REPUBLICA ORIENTAL DEL URUGUAY
Universidad de la República

Sección Compras
Facultad de Medicina

Se adjuntan consultas y aclaraciones para licitaciones abreviadas 2 y 3 de 2019.

2) Consultas y aclaraciones solicitadas por los interesados en ofertar en la Licitación Abreviada 03/19: Trabajos complementarios para la instalación de grupo electrógeno en edificio central de Facultad de Medicina.

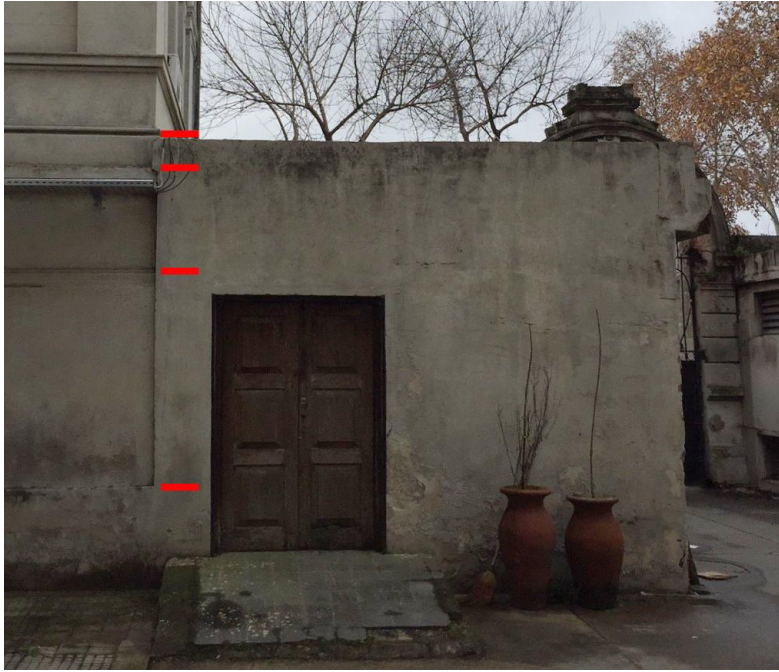
P.6.- La terminación del revoque en los muros donde se demuele el local es revoque liso o tiene algún tipo de moldura, en caso afirmativo enviar gráficos con el despiece.

R.6. – El revoque reconstruirá las molduras existentes en los muros linderos, afectados por el local a demoler y los trabajos de demolición, según las siguientes especificaciones para reparación de molduras continuas:

Los tramos a restaurar en molduras de carácter continuo se realizarán en sitio con procedimientos tradicionales realizando un molde con el perfil de la moldura en buen estado. Se tomará “in situ” la carga del material de cuerpo moldurado en etapas y garantizando el engrose con puentes de adherencia. Una vez cargado el cuerpo suficientemente se procederá al barrido sucesivo, nivelado sobre reglas de aluminio, con cuchillas de acero que presentan el perfil de la moldura referida, de encontrarse expuesta la mampostería debe realizarse primero un relleno con mortero de cemento tradicional enriquecido con mejorador de adherencia tipo Sika top Modul. La última capa, sobre la que se correrá la cuchilla de terminación, se tomará con Mortero de Reparación enriquecido con mejorador de adherencia tipo Sika top Modul.

Deberá incorporarse una línea de rubrado al formulario B dentro del capítulo 3, “3.3. Reparación de Molduras” con m2 como unidad.

En las siguientes figuras se indica con líneas rojas las molduras a reparar o reconstruir.
